上虞区滨江新城14号地块项目
工程设计（修改）通知单

关于修改通知

| 会签专业 | | | | | | 通知号 | 装饰-002 |

附图一

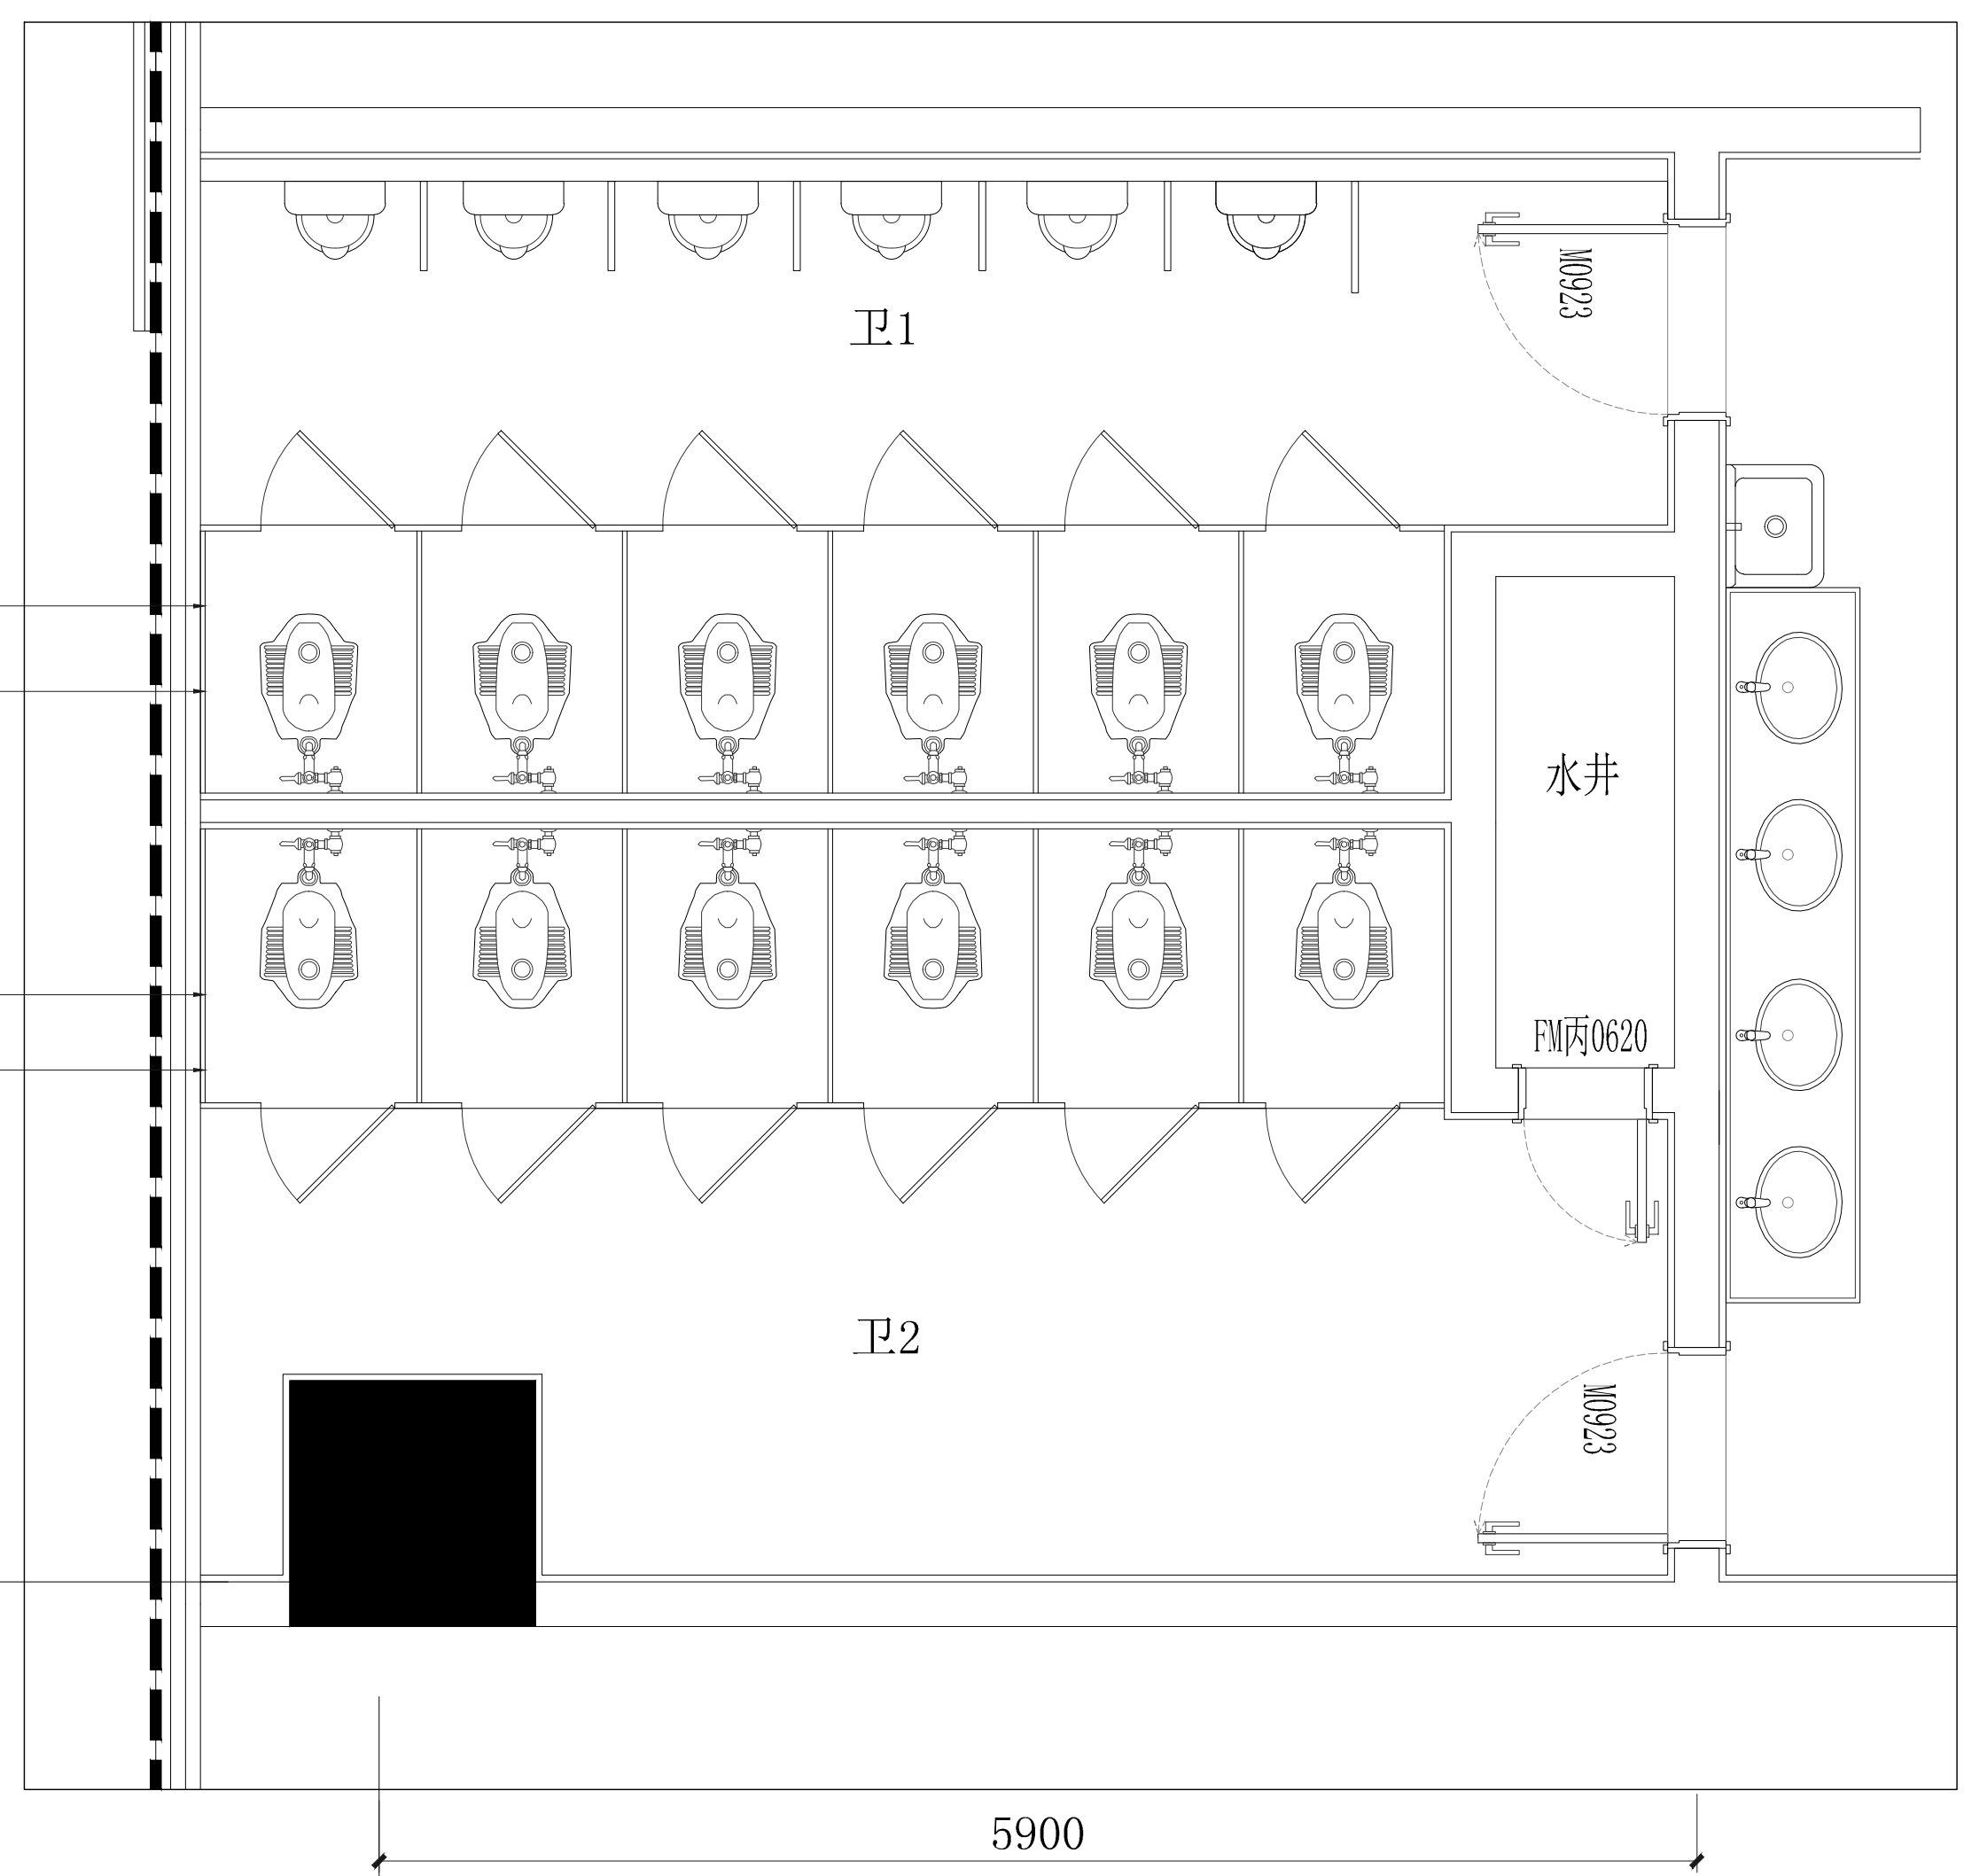
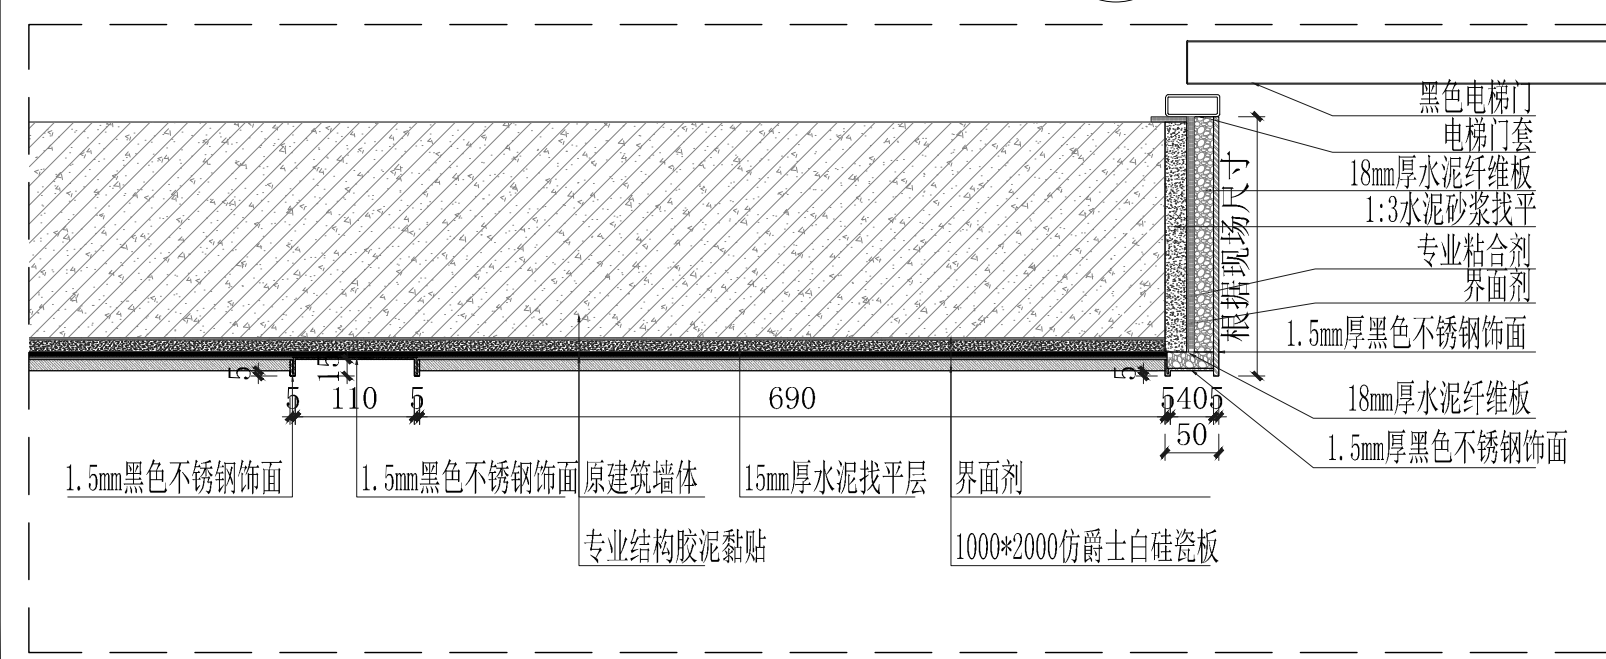
1. 1#电梯厅电梯按钮、电梯门套节点图详见附图一。
2. 1号楼卫1、卫2、蹲坑部位混凝土与玻璃幕墙接触面为600*600防滑砖，靠幕墙边增加成品木纹抗倍特板，详见附图一。
3. 补充公寓立面黑色拉丝不锈钢收口节点图，详见附图二。
4. 住宅公区楼梯间上方吊顶做灯带，补充电梯厅、空中连廊吊顶节点图、空中连廊栏杆节点图、电梯厅门套节点图，详见附图二。
5. 补充连廊墙砖与外墙转角节点图，详见附图二。
6. 18#、19#楼电梯门套参4#~11#楼电梯门套，详见附图二。
7. 修改9号楼各层立面图，详见附图三~十。
8. B1户型可视对讲改在门口左侧墙面。

增加高成品木纹抗倍特板
蹲坑地台侧面为600*600防滑砖

增加成品木纹抗倍特板
蹲坑地台侧面为600*600防滑砖
